# **Avis délibéré de l’Autorité environnementale sur la création d’un atelier de maintenance de conteneurs (AMC2) sur le site Orano du Tricastin (26)**

**n°Ae : 2021-57**

Avis délibéré n° 2021-57 adopté lors de la séance du 22 septembre 2021

Figure 4 : Schéma des différentes étapes du procédé mis en œuvre au sein de l'atelier AMC2

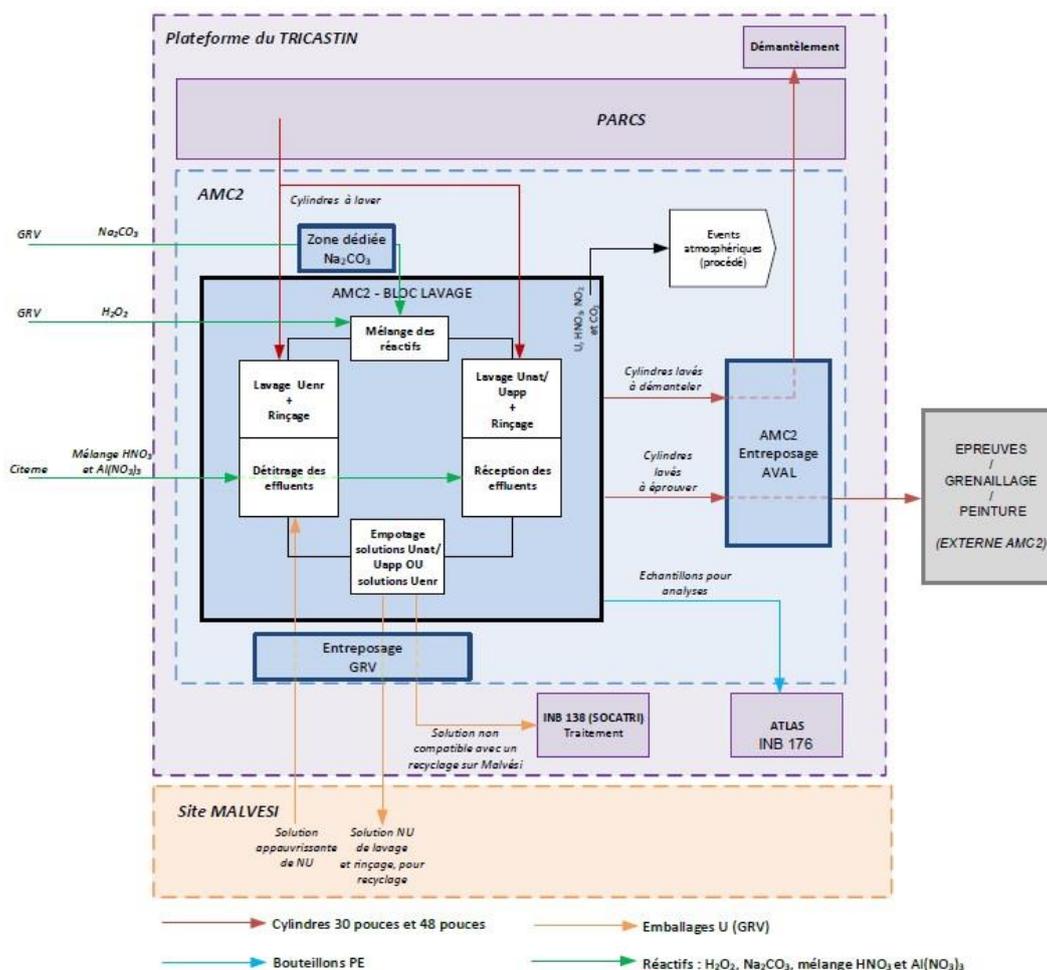
Le procédé et les opérations envisagés sont différents de ceux de l'atelier AMC :

- les deux ateliers procèdent au lavage des cylindres pour en retirer tous les résidus, désignés « fond solide » (1,5 kg pour les cylindres de 30 pouces, 4 kg pour les cylindres de 48 pouces). La méthode de l'atelier AMC est semi-automatique, le cylindre restant fixe, et utilise de l'eau sous pression. La méthode de l'atelier AMC2 est intégralement automatisée et utilise des réactifs chimiques ; le cylindre est positionné sur une plateforme articulée qui est mise en mouvement.
- les deux procédés sont à l'origine de rejets chimiques et radiologiques sous formes liquides et gazeuses. La différence principale entre les deux ateliers concerne la gestion des effluents de lavage. Ceux de l'AMC sont traités dans une autre installation du site ; ceux de l'AMC2 sont transférés dans une autre installation d'Orano (Malvésí à Narbonne) après un premier traitement dans l'atelier :

. les effluents de l'atelier AMC sont actuellement gérés séparément pour les deux types de cylindre (ceux des cylindres 30 pouces contenant de l'uranium enrichi nécessitant des précautions particulières). Après précipitation, les deux types d'effluents sont transférés dans un nouvel atelier (Trident) de l'INB 138 du site<sup>5</sup>, en service depuis 2020. Les traitements appliqués visent notamment à abaisser la teneur en uranium des effluents, pour pouvoir les transférer sur le site de Malvésí, où une étape de dissolution supplémentaire avec de l'acide nitrique est nécessaire avant de récupérer l'uranium pour le recycler ;

. les effluents issus du lavage au sein de l'atelier AMC2 seront mélangés avec du nitrate d'uranyle appauvri afin de réduire leur teneur en uranium. Ainsi traités, le dossier prévoit leur transport directement sur le site de Malvésí, sauf si certaines de leurs spécifications n'étaient pas conformes à leur admission sur ce site, ce cas étant considéré comme une exception, à traiter dans la station de traitement des eaux uranifères (STEU) de l'INB 138. L'uranium pourra alors être directement recyclé, sans autre opération préalable.

Le procédé AMC2 ne génère aucun effluent à traiter sur le site, alors que le traitement par l'INB 138 conduit à des rejets résiduels, après traitement, dans le canal de Donzère-Mondragon.

- après lavage, les cylindres sont re-certifiés sous le contrôle d'un organisme tiers dans l'atelier AMC. Cette opération ne sera plus réalisée par l'atelier AMC2, sans que le dossier précise l'alternative retenue.

***L'Ae recommande de présenter en parallèle les opérations conduites dans l'atelier AMC et prévues dans l'atelier AMC2, en faisant ressortir les différences et en précisant où seront mises en œuvre celles qui ne se feront plus dans l'atelier AMC2.***
